## OPINIA NR 33/2022

z wyników przeprowadzonych oględzin-ekspertyzy urządzeń grzewczo kominowych w budynku remontowany położonym w 47-100 Szymiszów przy Wolności nr 1 dotycząca urządzeń grzewczo-kominowych użytkowanych przez: **Gmina Strzelce Opolskie**

sporządzona przez posiadającego wymagane uprawnienia mistrza **KOLENDER HENRYK** w celu: ustalenia prawidłowości podłączenia

2. Szkic orientacyjny na odwrocie

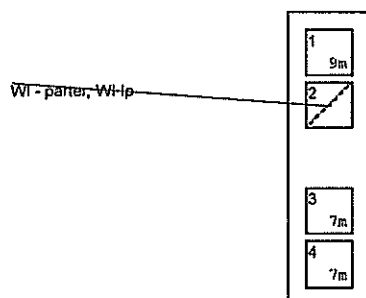
- przewód kominowy nr. 1 niedrożny , podłączona kratka wentylacyjna pomieszczenia w.c. parter . Udrożnić przewód kominowy .

- przewód kominowy nr. 3 niedrożny - podłączona kratka wentylacyjna magazynu opału oraz w.c. I p. Pozostawić kratkę w pomieszczeniu w.c. I p. - przedwód drożny od wlotu kratki wentylacyjnej . Zamurować kratkę w pomieszczeniu magazynu opału .

- przewód kominowy nr. 2 - przełączyć kratkę magazynu opału .

- przewód kominowy nr. 4 - podłączone kratki wentylacyjne w pomieszczeniach parteru oraz I p. w jednym przewodzie kominowym .

- przewód kominowy nr. 3 - podłączone kratki wentylacyjne w pomieszczeniach parteru (niedrożna) oraz I p. w jednym przewodzie kominowym .

- przewód kominowy nr. 2 - podłączone kratki wentylacyjne w pomieszczeniach parteru oraz I p. w jednym przewodzie kominowym .

Uwagi ogólne : można zaprojektować kratki wentylacyjne w pomieszczeniach na parterze budynku w przewodach kominowych , które posiadają długość ok. 8 - 9m.
